UMWELTVERTRÄGLICHKEITSPRÜFUNG IM VEREINFACHTEN VERFAHREN

**ImWind Erneuerbare Energie GmbH und
EVN Naturkraft GmbH;
Windpark Großkrut-Altlichtenwarth II**

TEILGUTACHTEN BIOLOGISCHE VIELFALT

Abbildung 5: Aktivitätsverteilung des Rotmilans (280 dokumentierte Flugwege) inkl. Darstellung der bekannten Horststandorte in den Jahren 2022-2024. Quelle: Abbildung entnommen aus UVE-FB „Tiere, Pflanzen, Lebensräume“, S. 130.

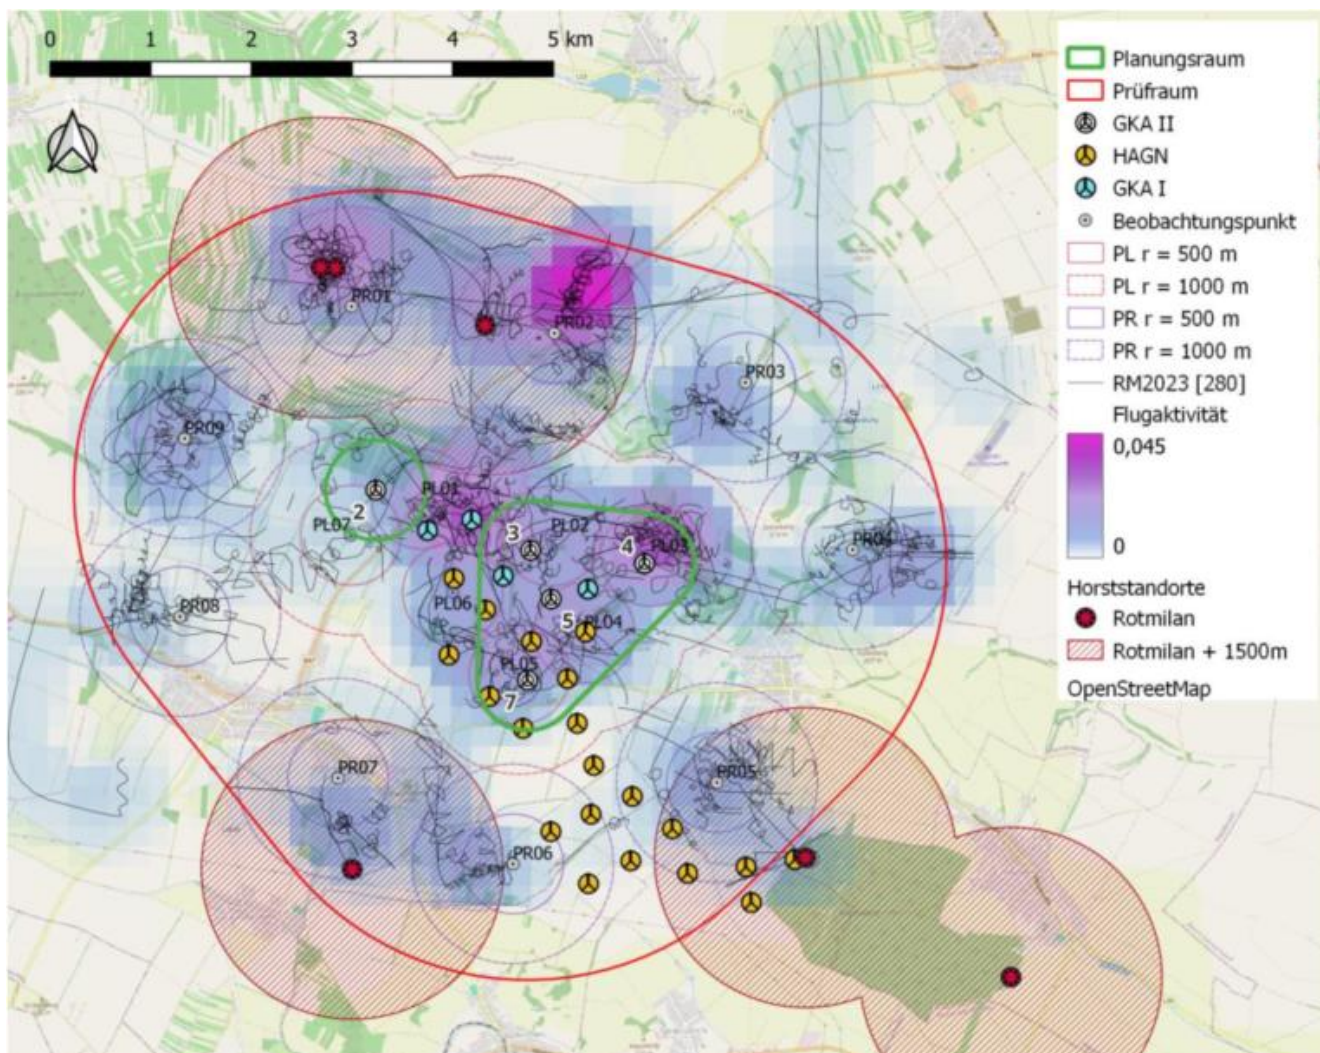
Hinsichtlich der Auswirkungen des Vorhabens auf den Rotmilan wird in den Einreichunterlagen unter Zuhilfenahme von Fachliteratur aus Deutschland darauf verwiesen, dass Rotmilane auch aufgrund eines fehlenden Meideverhaltens zwar einem hohen Kollisionsrisiko unterliegen, in Österreich bis dato jedoch nur ein Kollisionsopfer bekannt ist. Aus Sicht der UVE-FB-Ersteller sind damit die Ergebnisse aus Deutschland „nur sehr eingeschränkt auf die Situation in Österreich“ übertragbar. Für das gegenständliche Vorhaben wird zudem auf Studien von HÖTKER et al. (2013) und HEUCK et

al. (2019) verwiesen, aus denen hervorgeht, dass Rotmilane bevorzugt niedrige Flughöhen nutzen. Moderne Anlagen mit großem Abstand zwischen dem Boden und der unteren Rotorblattspitze, welche auch beim gegenständlichen Projekt geplant sind, sind aus Sicht des Rotmilans daher vorteilhaft. Es wird daher davon ausgegangen, dass für den Rotmilan von den neu geplanten WEA ein geringeres Kollisionsrisiko ausgeht als von den zahlreichen im Umfeld bestehenden Anlagen des WP HAGN. Allerdings zeigten die Untersuchungen teilweise erhöhte Aktivitäten im Umfeld um die geplanten WEA. Hinzu kommt, dass auch die seitens BirdLife definierte Abstandsempfehlung von 1.500 m bei zumindest zwei der drei 2025 neu errichteten Horsten – bei allen drei kam es 2025 zu einem Brutabbruch – unterschritten wurde. Die UVE-FB-Ersteller stellen basierend auf der Aktivitätsverteilung in den Untersuchungs Jahren bei den Anlagen 3, 4 und 5 für *„die lokalen Brutpaare des Planungs- und Prüfraums und des näheren Umfelds [...] ein projektabhängig erhöhtes Kollisionsrisiko“* fest. Zusammenfassend kommen die Autoren der UVE zum Schluss, dass *„aufgrund der erhöhten Nutzungsfrequenz und der vermehrten Brutaktivitäten im Untersuchungsgebiet“* in der Betriebsphase des WP Großkrut-Altlichtenwarth II *„ein hohes Konfliktpotential“* für den Rotmilan zu erwarten ist.

Rotmilan: Der Rotmilan ist sowohl innerhalb des Planungs- als auch des Prüfraumes durch mehrere Reviere vertreten. Im Jahr 2025 gab es zudem direkte Ansiedelungsversuche im unmittelbaren Nahbereich einer bestehenden WEA des WP HAGN und gleichzeitig auch der geplanten WEA 3. Aus der Abbildung 5 gehen die Bereiche mit der erhöhten Flugaktivitäten plausibel hervor. Auch die tabellarisch aufgelisteten Beobachtungsminuten zeigen übereinstimmend, dass sich die stark genutzten Bereiche im Umfeld um die geplante WEA 3 und 4 befinden. Die im Feld erhobenen Individuenminuten/Beobachtungsstunde sind im Vergleich mit anderen dem naSV vorliegenden Werten aus dem nordöstlichen Niederösterreich als sehr hoch zu bezeichnen. Auch die UVE-FB-Ersteller gehen bei der Art *„aufgrund der erhöhten Nutzungsfrequenz und der vermehrten Brutaktivitäten“* nachvollziehbarerweise von einem hohen Konfliktpotenzial aus. Allerdings steht diese zusammenfassende Aussage teilweise im Widerspruch mit den textlichen Beschreibungen davor, wo die Nutzungsintensität im Planungsraum als *„moderat“* eingestuft wurde. Aus sachverständiger Sicht nicht nachvollziehbar ist die Aussage, wonach *„ein Fortbestand bzw. Reaktivierung“* der 2025 im Nahbereich der geplanten WEA 3 gebauten, jedoch im

selben Jahr wieder aufgegebenen Horste „*in Zukunft nicht zu erwarten ist*“, da dafür keine fachlichen Gründe vorgelegt wurden. Die UVE-FB-Ersteller führen mit Verweis unter anderem auf HEUCK et al. (2019), welche die bevorzugte Nutzung bodennaher Bereiche belegt, aus, dass das Kollisionsrisiko bei den geplanten WEA aufgrund des höheren Bodenabstandes „*deutlich geringer*“ ausfällt als bei den bestehenden WEA des WP HAGN, bei dem der Abstand zwischen Boden und unterer Rotorblattspitze deutlich geringer ist. Diese Nutzung bodennaher Bereiche wurde zwischenzeitlich auch durch weitere Studien belegt (z.B. PFEIFFER & MEYBURG, 2022, ASCHWANDEN et al., 2024). Aus sachverständiger Sicht wird in diesem Zusammenhang allerdings die beim gegenständlichen Vorhaben im Vergleich zu den bestehenden Anlagen deutlich vergrößerte Rotorfläche außer Acht gelassen. Während es sich bei den bestehenden WEA des WP HAGN bzw. Großkrut-Altlichtenwarth um Anlagen mit einem Rotorblattradius von 41 bzw. 63 m handelt, ist dieser bei den geplanten WEA mit einem Radius von 86 m deutlich größer. Daraus resultiert auch eine wesentlich größere vom Rotor überstrichene Fläche. Während diese bei den Anlagen des WP HAGN bei ca. 0,5 ha und beim WP Großkrut-Altlichtenwarth bereits bei rd. 1,2 ha liegt, ist diese beim gegenständlichen Vorhaben rd. 2,3 ha groß. Dies ist insofern beurteilungsrelevant, da eine aktuelle Arbeit von ŠKRÁBAL et al. (2025) belegt, dass neben dem Bodenabstand auch der Rotorblattdurchmesser der wichtigste Parameter ist, welcher das Kollisionsrisiko für die Art beschreibt. Je größer der Rotordurchmesser und je kleiner der Bodenabstand, desto höher war auch das Kollisionsrisiko. Die Autoren folgern daraus, dass höhere WEA mit entsprechend größerem Bodenabstand das Kollisionsrisiko für den Rotmilan senken, eine gleichzeitige Erhöhung des Rotorblattdurchmessers diese positiven Effekte jedoch wieder zunichtemacht (ŠKRÁBAL et al., 2025). Dem Schluss der UVE-FB-Ersteller, wonach die gegenständlich geplanten WEA ein „*deutlich geringeres Konfliktpotential für den Rotmilan als die bereits bestehenden WEA*“ aufweisen, wird damit aus sachverständiger Sicht nicht gefolgt. Konkrete daraus zu erwartende Auswirkungen auf die im Nahbereich vorkommenden Rotmilan-Individuen werden im Zuge einer artenschutzrechtlichen Prüfung behandelt (siehe Frage 4 des Risikofaktors 32).

Abbildung 6: Aktivitätsverteilung des Kaiseradlers (84 dokumentierte Flugwege) inkl. Darstellung der bekannten Horststandorte in den Jahren 2022-2025. Quelle: Abbildung entnommen aus UVE-FB „Tiere, Pflanzen, Lebensräume“, S. 133.

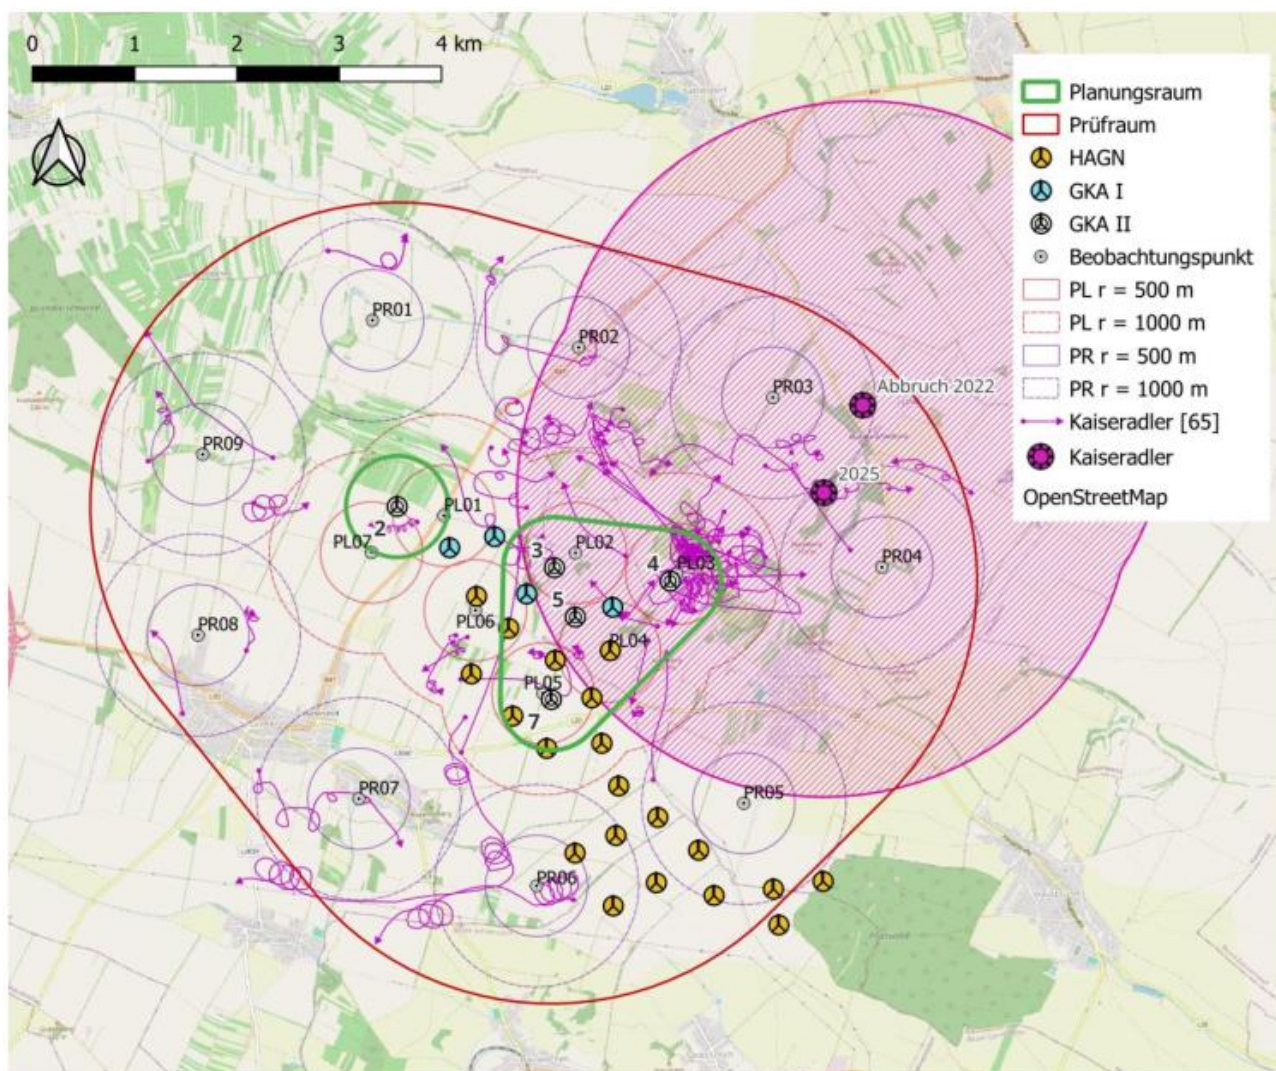
Aufgrund der hohen Kaiseradleraktivität, insbesondere in den Wintermonaten im Umfeld um die WEA 4 sowie der Unterschreitung des Mindestabstandes zum Horststandort im Jahr 2025 wird für die Art von einem hohen Konfliktpotenzial ausgegangen.

Kaiseradler: Aus den Einreichunterlagen geht plausibel hervor, dass die erhöhte Nutzungsintensität im Umfeld um die geplante WEA 4 im Zusammenhang mit dem nordöstlich davon situierten Brutpaar als auch mit der im Gebiet sehr günstigen Nahrungssituation bedingt durch eine aufwändige Fasanenhege im Zusammenhang steht. Die im Feld erhobenen Nutzungsintensitäten/Beobachtungsstunde insbesondere beim Beobachtungspunkt PL03 liegen deutlich über jenen Werten, welche dem naSV aus anderen Projekten im nordöstlichen Niederösterreich vorliegen. Das daraus resultierende, von den UVE-FB-Erstellern festgestellte „hohe Konfliktpotenzial“ ist aus sachverständiger Sicht plausibel. Es besteht fachlicher Konsens, dass die Art einem hohen Kollisionsrisiko unterliegt. Dies liegt auch daran, dass die Art Windparks nicht grundsätzlich meidet. Aus Österreich lagen mit Stand Februar 2024 12 dokumentierte Kollisionsopfer vor (SCHMIDT, 2024). In der aktuellen Stellungnahme von BirdLife Österreich wird bereits von 23 Kollisionen ausgegangen (vgl. Stellungnahme BirdLife Österreich, 16.12.2025). Als langlebige Art, welche trotz starker und nach wie vor anhaltender Bestandeszunahme in Österreich als vergleichsweise selten einzustufen ist, können bereits einzelne zusätzlich zu weiteren bekannten Todesursachen wie etwa menschlicher Verfolgung oder Kollisionen an Bahntrassen oder Straßen auftretende Verluste mitunter bestandesgefährdend sein. Zur Vermeidung der Erfüllung des artenschutzrechtlichen Tötungstatbestandes ist daher seitens der PW ein Antikollisionssystem als projektimmanente Maßnahme für den Kaiseradler vorgesehen.

Abbildung 7: Aktivitätsverteilung des Schwarzmilans (103 dokumentierte Flugwege) inkl. Darstellung der bekannten Horststandorte in den Jahren 2022-2024. Quelle: Abbildung entnommen aus UVE-FB „Tiere, Pflanzen, Lebensräume“, S. 137.

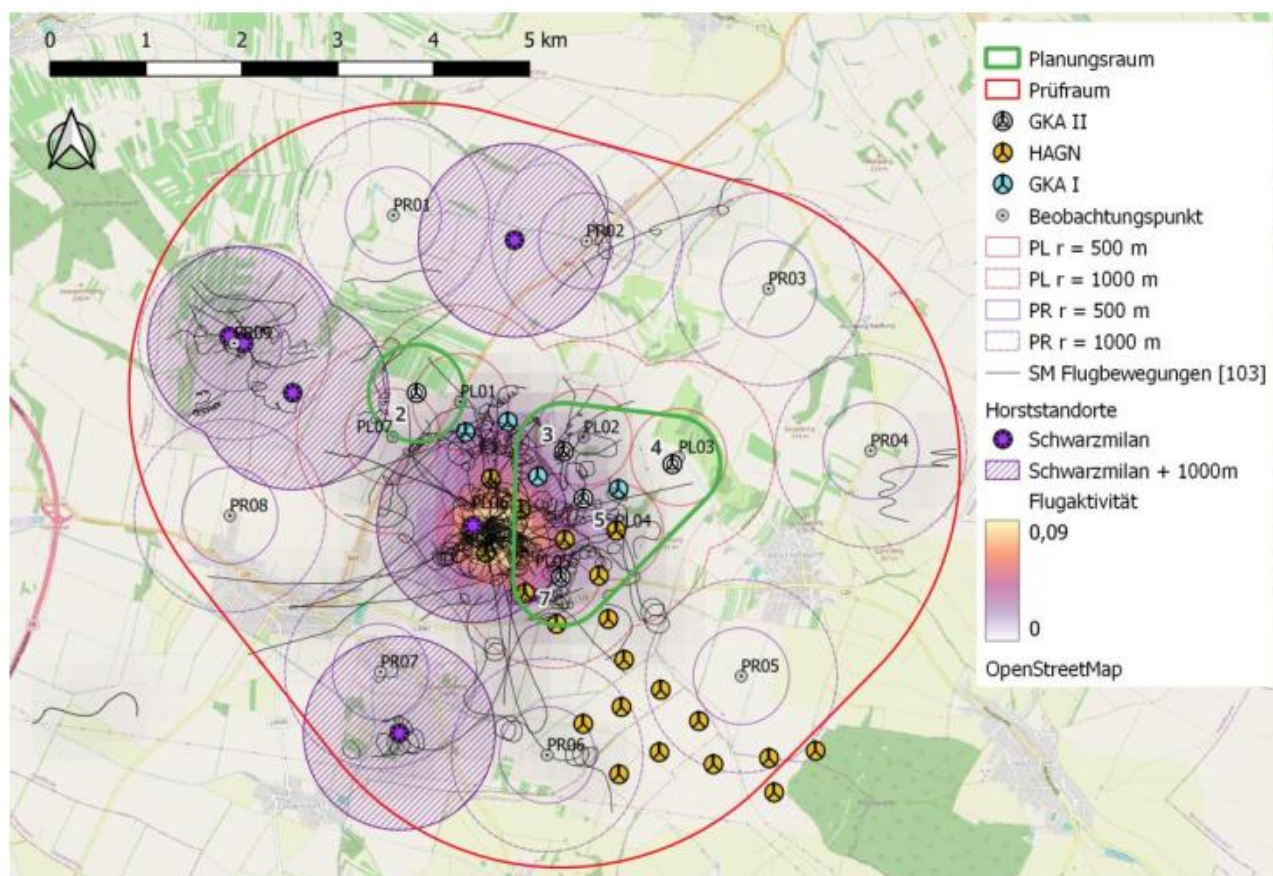
Gewisse Summationswirkungen mit den bestehenden Anlagen werden zwar angenommen, allerdings gehen die UVE-FB-Ersteller davon aus, dass das gegenständliche Vorhaben ein geringeres Konfliktpotenzial aufweist als die bestehenden WEA des WP HAGN. Dies auch vor dem Hintergrund, dass der Abstand zwischen Horststandort und bestehender WEA lediglich 300 m beträgt. Aufgrund der Einhaltung der Mindestabstände zu aktuellen Brutplätzen durch das aktuelle Vorhaben und der Beschränkung der Raumnutzung der Art auf das unmittelbare Umfeld um den nächstgelegenen Horststandort wird insgesamt von einem geringen Konfliktpotenzial für den Schwarzmilan ausgegangen.

Schwarzmilan: Der nächste bekannte Brutplatz der Art befindet sich unmittelbar westlich angrenzend an den bestehenden WP HAGN. Die Entfernung zu drei der geplanten WEA des gegenständlichen Projektes beträgt zumindest rd. 1.000 m, sodass davon auszugehen ist, dass die Abstandsempfehlungen von BIRDLIFE (2021) knapp eingehalten werden. Die Nutzungsintensität innerhalb des Planungsraumes ist im Ostösterreichvergleich als leicht überdurchschnittlich zu bezeichnen. Bei den konkreten WEA-Standorten ist jedoch keine übermäßige Nutzung belegt. In Anbetracht der Lage des Horstes zu den geplanten Anlagen sowie zum bestehenden WP HAGN bzw. WP Großkrut-Altlichtenwarth – so liegen mehrere bestehende WEA zwischen dem Horststandort und den neuen Planstandorten – sowie des Abstandes von rd. 1.000 m wird aus sachverständiger Sicht den Aussagen der UVE-FB gefolgt, wonach keine erheblichen Auswirkungen auf dieses Brutpaar zu erwarten sind. Daraus folgt, dass auch keine erheblichen Auswirkungen auf den Bestand bzw. die Entwicklungsfähigkeit der Art zu erwarten sind.

Abbildung 13: Darstellung der Horststandorte des Rotmilans basierend auf den Einreichunterlagen (eigene Nachdigitalisierung) inkl. einem 3 km Puffer um diese Horststandorte sowie Lage des Zielgebietes für die Anlage der Greifvogelbrachen (Maßnahme VÖ 1).

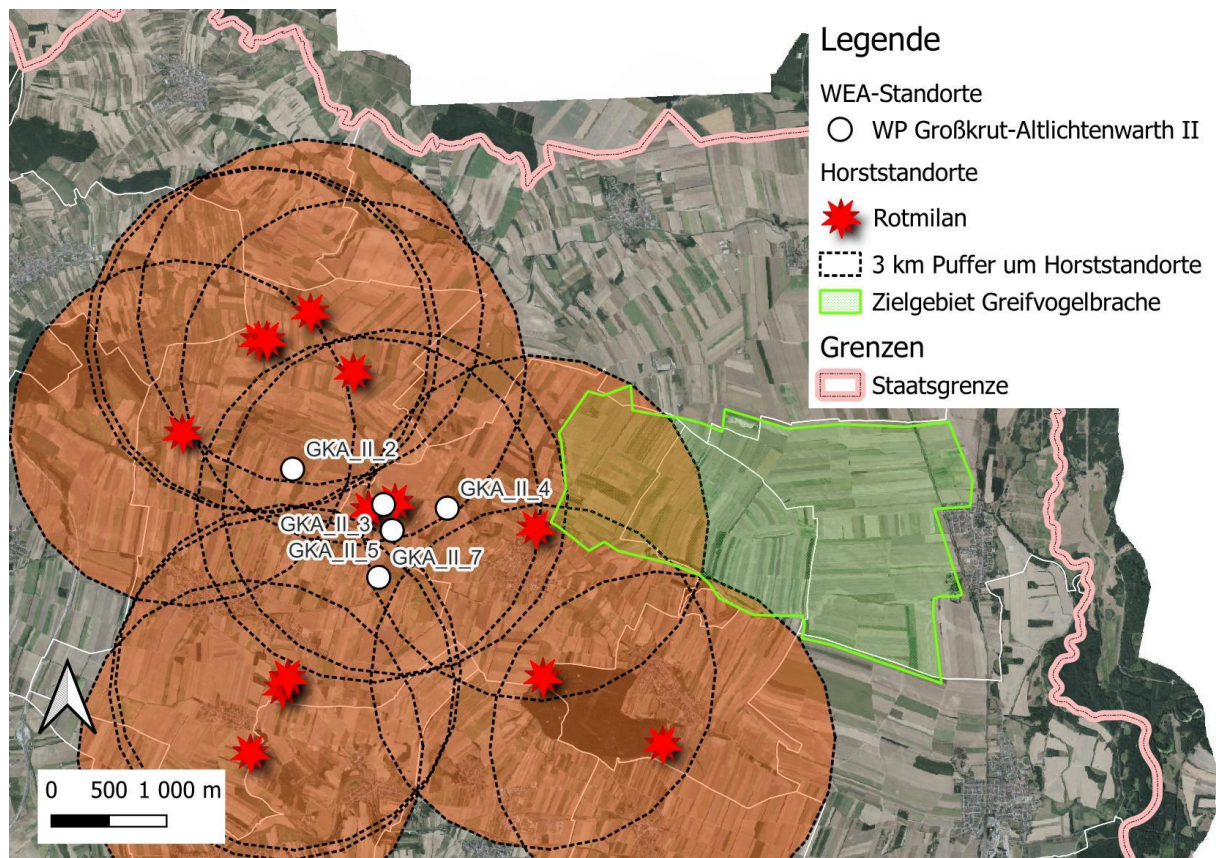
Zur Wirksamkeit der Anlage von artenreichen Ackerbrachen (VÖ 1): Es ist davon auszugehen, dass es durch die Umwandlung bestehender Intensiväcker in Brachen zu einer Verbesserung der Nahrungsverfügbarkeit für den Rotmilan sowie auch für andere Greifvogelarten kommt. Die Anlage dieser Flächen zwischen dem ESG und dem WP-Areal ist aus sachverständiger Sicht günstig, da damit für Individuen, welche aus dem ESG in Richtung Westen und den WP fliegen, zusätzliche Lebensräume geschaffen werden. Offen bleibt, inwieweit dadurch auch Lenkungseffekte für die im Umfeld um den WP Großkrut-Altlichtenwarth befindlichen Rotmilan-Reviere erzielt werden können. Aus diesem Grund sind in der nachfolgenden Abbildung 13 die bekannten Horststandorte des Rotmilans dargestellt. Dabei wurde um jeden Horststandort ein 3 km Puffer gelegt, da basierend auf Literatur bekannt ist, dass sich die Raumnutzung von Rotmilanen während der Brutzeit auf einen Radius von 2-3 km (maximal 4) beschränken (HEUCK et al., 2019, AEBISCHER & SCHERLER, 2021, KLEIN et al., 2021). Aus der Abbildung 13 ist ersichtlich, dass rd. 2/3 der Zielfläche für die meisten der im Umfeld brütenden Rotmilane zumindest während der Brutzeit außerhalb des bekannten Aktionsradius liegen. Die Maßnahme wird als Kompensation für die Eingriffe in Rotmilan-Lebensräume durch das geplante Vorhaben teilweise anerkannt, da Rotmilane außerhalb der Brutzeit deutlich größere Aktionsradien aufweisen und damit auch eine Nutzung dieser Flächen durch die Brutpaare bzw. deren Jungvögel zu erwarten ist.

Aus der Literatur ist zudem bekannt, dass derartige Flächen auch eine Attraktionswirkung haben, allerdings bleibt die Frage offen, inwieweit hier von gezielten Lenkungseffekten gesprochen werden kann (WULFERT et al., 2022, BFN, 2024). Zusammenfassend wird der projektimmanenten Maßnahme der Neuanlage von insgesamt 15 ha Brachen eine „mäßige“ Wirksamkeit für den Rotmilan attestiert.

14. Die Rodungen sind außerhalb der Vogelbrutzeit und damit nur im Zeitraum zwischen dem 1.9. und 1.3. durchzuführen.
15. Das Zielgebiet für die geplante Maßnahme VÖ 1 (Anlage artenreicher Ackerbrachen als Nahrungs- und Ruhehabitats) ist wie folgt zu adaptieren: Sämtliche Maßnahmenflächen haben sich westlich der Nordbahn und in einem Mindestabstand von 500 m sowie östlich der L15 in einem Mindestabstand von 200 m zu befinden. Weiters sind die Maßnahmenflächen außerhalb eines 200 m Puffers um den Flugplatz Altlichtenwarth anzulegen.
